针对市场反馈华凌 HV 分体机安装后温度显示 37 度不变，不控温的问题，经调查分析，温度显示的差异为 HV 系列采用平板格栅，感温头位置不在进风位置，并且感温头下方为电机发热部件，所以室温热敏电阻感受的温度会偏高，是造成故障产生的要点之一，现将室温热敏电阻的位置改装于蒸发器上，并用感温包卡固定。公司已对总部库存出现此类故障的机型进行返修，但对已安装使用或商家库存有同类故障的机型，请按此维修指引操作：

#### 维修步骤：

图 2：更改后热敏电阻位置，如图所示插在第三根管上并与蒸发器边板距 30mm 处

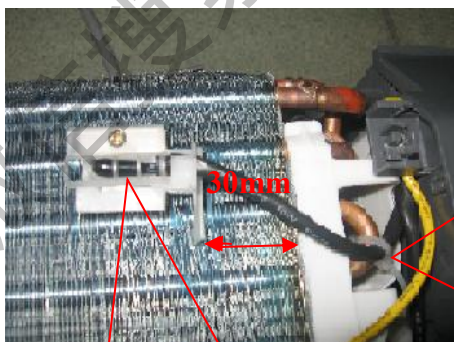
第三排 U 管处用拉紧带扎紧热敏电阻线

- 1、拆下面板组件、电控盒盖，取下现有的室温热敏电阻（见图 1）；
- 2、在蒸发器第三根管上并与蒸发器边板距离 30mm 位置，换上带护套的室温热敏电阻（物料号：2230015179），固定在感温包卡上，再装上感温包挡块用螺钉固定（见图 2）。
- 3、按图 3 热敏电阻线走线，用拉紧索把室温热敏电阻线在第三排 U 管处扎紧。（见图 2、图 3）。
- 4、装上电控盒盖、面板组件，通电试机。（见图 4）

图示处电控盒切割前有挂钩

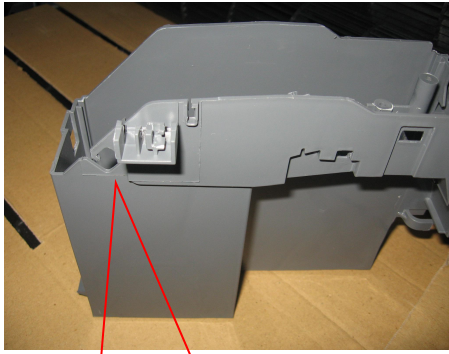
**注意事项：**对于带电辅热功能的机型（非带电辅热机型不用调整），由于多了一条电辅热的电线，而电控盒的出线孔过小，无法再装带护套的室温热敏电阻线，所以要对 9 月 30 日前生产的电控盒出线孔作出调整，将出线孔的挂钩割除，改模后的电控盒将在 9 月 30 日产品上使用，电控盒的具体切割位置如下图。
